臺中市西屯區惠順段9地號店舖及集合住宅

環境影響差異分析報告

環境影響評估審查委員會 簡報

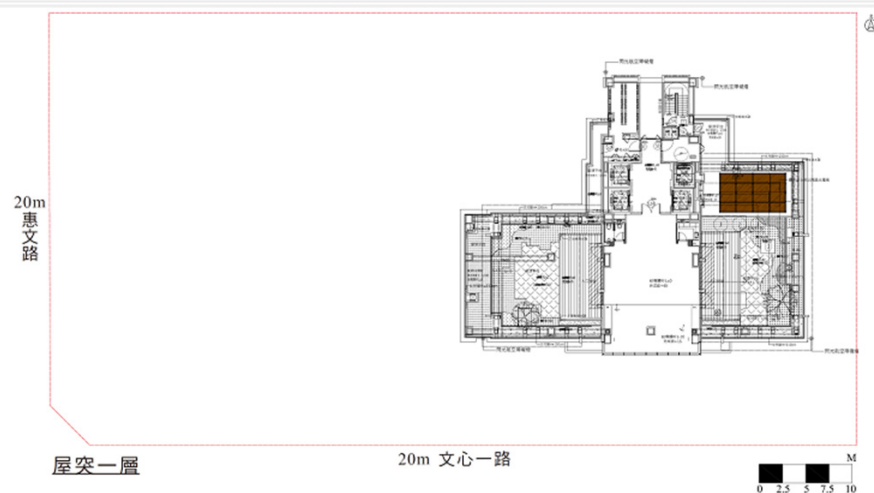
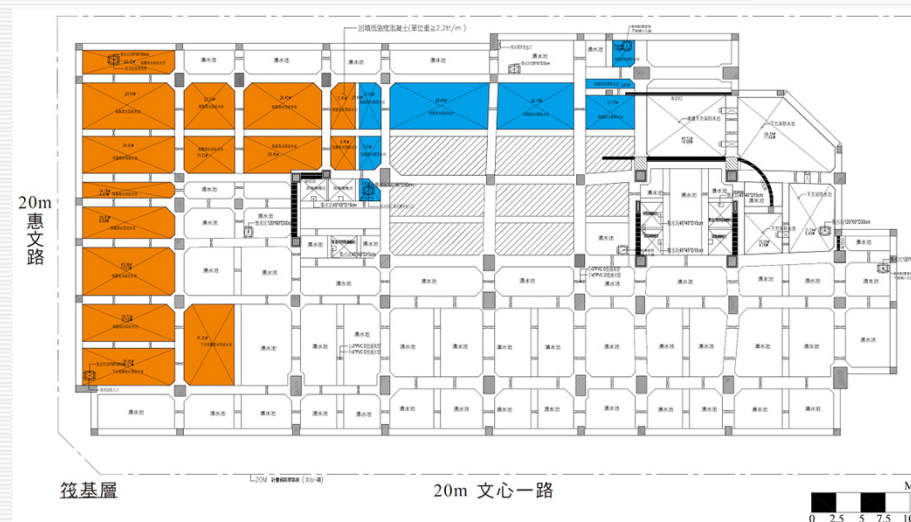
結論1：書件所載名詞或定義應明確化（如，雨水滯留、雨水貯留及太陽能發電量等）。

- 本案於筏基層規劃雨水回收池約790 m³及雨水滯洪池約237 m³。雨水回收池為收集雨水供地面層植栽澆灌使用；雨水滯洪池於平時淨空，當降雨時透過雨水落水孔收集雨水，以遲滯雨水減緩雨天對下游承受水體之影響。
- 太陽能發電檢討，變更後預估裝置發電容量約8.2 kW（承諾每片功率至少410 W/片，410 W/片×20片=8.2 kW）。經檢討，變更後太陽能裝置每年平均發電量約7,781.8 kWh/yr。

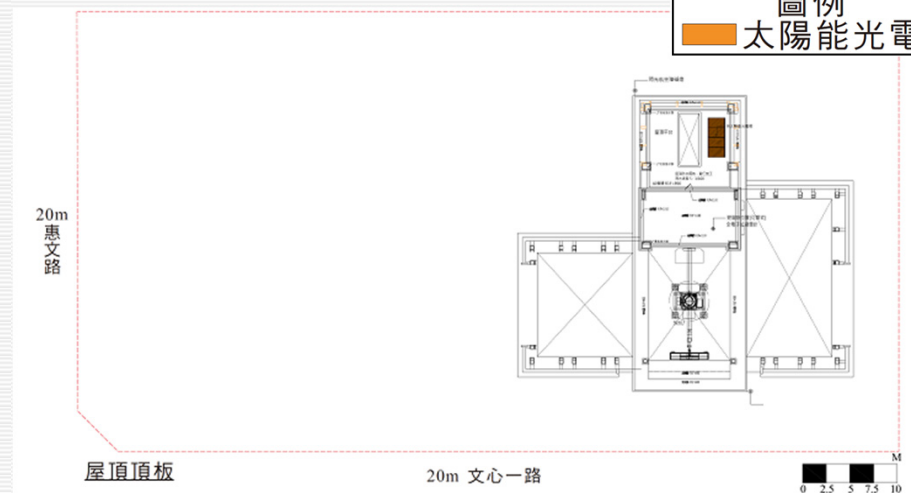
結論3：評估縮減夜間照明時間以減少光害影響。

- 原環說書規劃夜間照明三時段為18:00~21:00、21:00~23:00、23:00~06:00。
- 本次變更於夜間立面照明三時段調整為18:00~20:00、20:00~22:00及22:00~00:00，而半夜時段00:00~06:00，外立面燈光將改為全面關閉，以利降低光害影響，減輕對環境生態之衝擊。
